柏崎刈羽原子力発電所 1 号機  
機器・配管系の耐震安全性評価について

(指摘事項に関する回答)

平成 22 年 3 月 15 日

(平成 22 年 3 月 8 日 耐震・構造設計小委員会構造WG (第 47 回))

図1 二重同心円筒の単位長さ当たり付加質量 (粘性流体の場合)

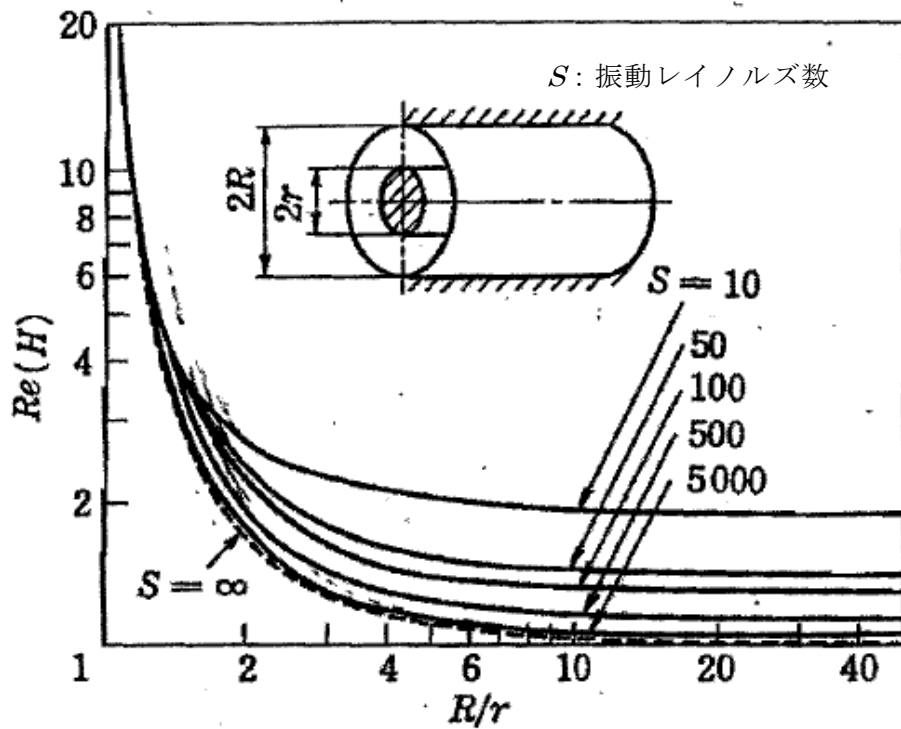
水中にある設備に対する付加質量について、付加質量は周波数に依存するがどのように考えているのか。また、付加質量の算出には無限水中条件の算出式を適用しているが、なぜそのように扱っているのか。

一般的に、流体の粘度、したがって動粘度が増加すると運動量拡散の範囲が増加し、その分だけ付加質量も増加する。図 1 は二重同心円筒の外筒を固定し、内筒を軸に直角に正弦振動させたときの粘性非圧縮性流体の付加質量を示したものである。

図より、 $\text{Re}(H)$  が取る値は、振動レイノルズ数  $S$  ( $S = \omega \cdot r^2 / \nu$ ,  $\omega$  : 角振動数,  $r$  : 内筒外半径,  $\nu$  : 動粘度) により変化することがわかる。すなわち、角振動数 (周波数) が変化すると  $S$  が変化することにより  $\text{Re}(H)$  も変化し、付加質量も変化することがわかる。

ここで、実際の構造物を想定して、振動レイノルズ数  $S$  の試算をおこなった結果を以下に示す。本試算によると、実際の構造物における  $S$  の値は 5000 ~  $\infty$  である。図より、この領域では、 $\text{Re}(H)$  の取る値は  $S$  の値の影響をほと

んど受けず、すなわち、周波数に対する依存性はほとんど無いことが分かる。
